**AVIS RELATIF À LA PROTECTION
CONTRE LES EVENTUELS EFFETS NOCIFS ET NUISANCES
PROVOQUÉS PAR LES RAYONNEMENTS NON IONISANTS
GÉNÉRÉS PAR DES ANTENNES ÉMETTRICES STATIONNAIRES**

Commune : CHARLEROI - Exploitant : PROXIMUS

Référence exploitant : 71GOH_01

Rapport n° 1571 / 2024

Figure 1 : Vue en plan des lieux de séjour et des points de contrôle

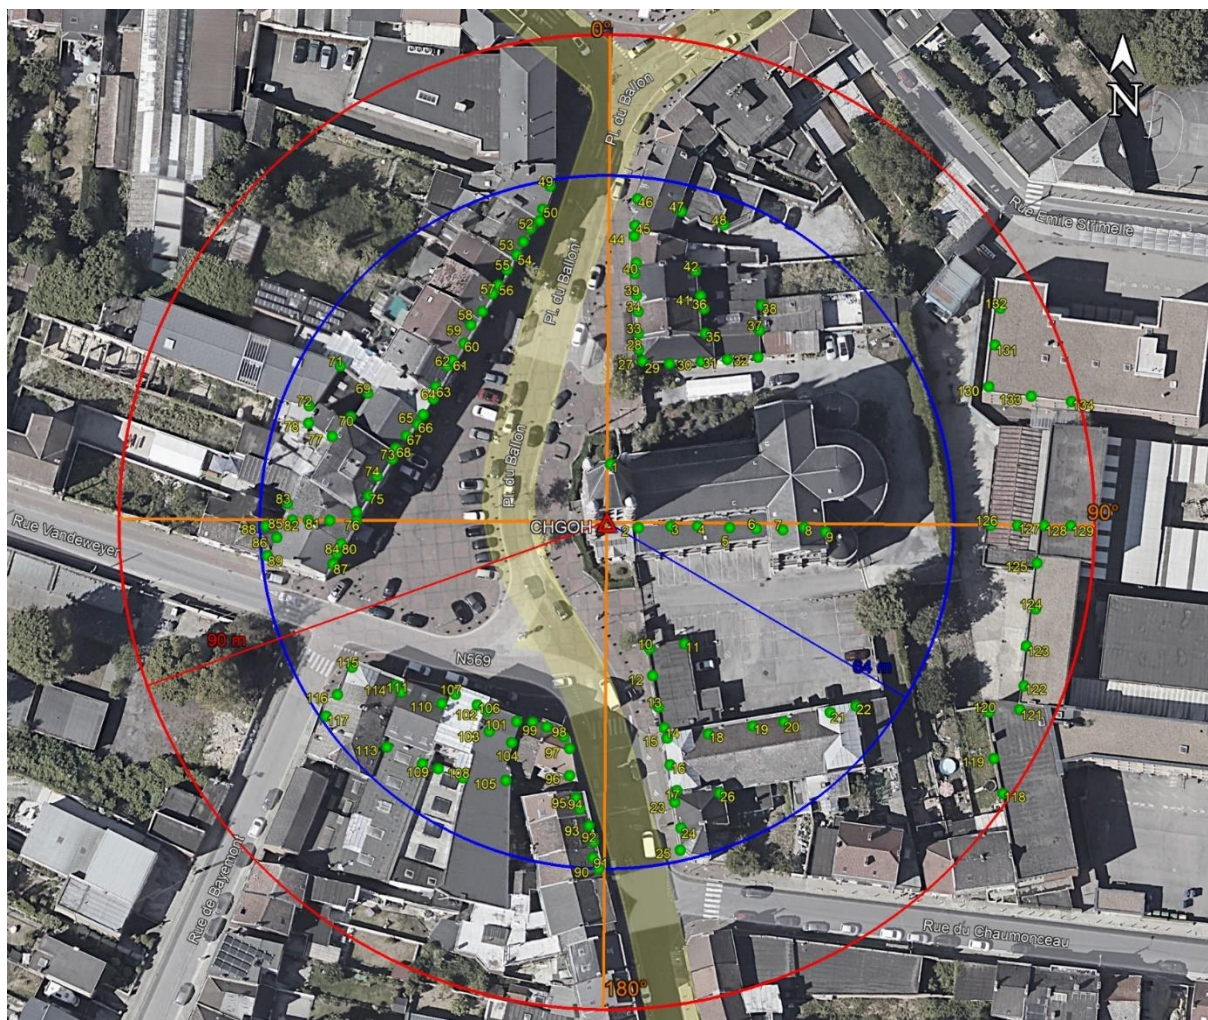
- le numéro du point de contrôle repris sur un des plans de la figure 1;
- le numéro du LS dans lequel se trouve le point de contrôle de la 1^{ère} colonne ;
- l'atténuation d'obstacle prise en compte pour le calcul de l'indice d'exposition dans le LS ;
- le résultat du calcul de l'indice d'exposition.

En ce qui concerne les antennes de l'installation mentionnées dans le tableau 1, la distance maximale à laquelle la limite pourrait être atteinte, à l'extérieur, est égale à 88,1 m. S'il n'y a pas de LS à une distance inférieure, les antennes respectent forcément la limite d'immission.

Dans le cas des LS situés à l'intérieur des bâtiments, une atténuation d'obstacle est prise en compte et il en résulte que la distance maximale à laquelle la limite pourrait être atteinte se réduit à 62,4 m.

Les résultats de l'évaluation décrite au paragraphe 4 indiquent que les antennes émettrices stationnaires de l'installation faisant l'objet du présent avis ne produisent pas, dans un lieu de séjour, un rayonnement électromagnétique maximum supérieur aux limites fixées à l'article 4 du décret.
